DIRECCIÓN REGIONAL DE COCLÉ SECCIÓN DE EVALUACIÓN DE IMPACTO AMBIENTAL

INFORME TÉCNICO DE INSPECCIÓN DRCC-IIo-058-2023

Proyecto:	EDIFICIO PARA LOCALES COMERCIALES.
Promotor:	GUANGJIN HOU.
Categoría:	I
Consultores ambientales:	JORGE CARRERA Y DIOMEDES VARGAS.
Localización del proyecto:	CORREGIMIENTO DE PENONOMÉ, DISTRITO DE PENONOMÉ, PROVINCIA COCLE.
Fecha de inspección:	14 DE MARZO DE 2023.
Fecha de informe:	14 DE MARZO DE 2023.
Participantes:	<ul style="list-style-type: none">Yarianis Santillana Macías-MiAMBIENTE- Coclé.Rodrigo Quijada- MiAMBIENTE-CocléJorge Carrera- Consultor Ambiental.

Foto 1

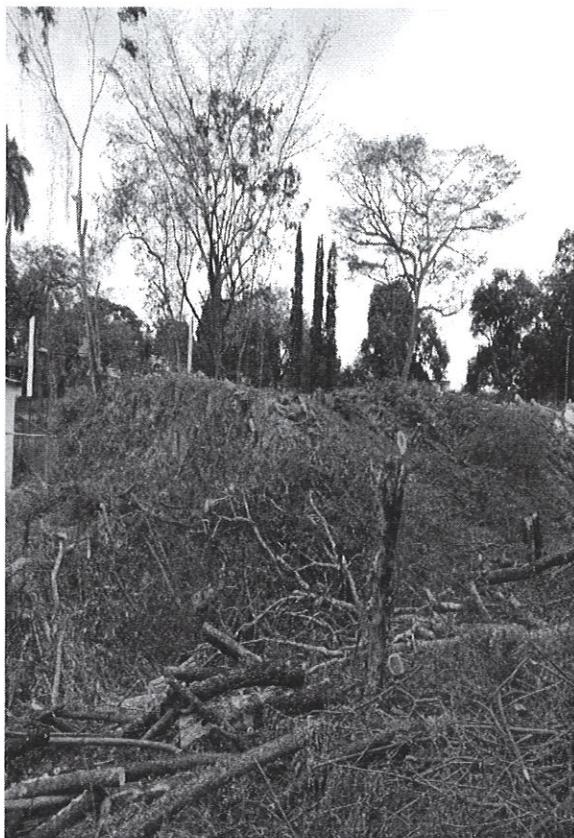
La foto 1, 2, 3 y 4 se evidencia el área propuesta para el desarrollo del proyecto, en la misma se observa que la topografía del terreno es irregular y existe una piquera de taxi la cual colinda con el desarrollo del proyecto.
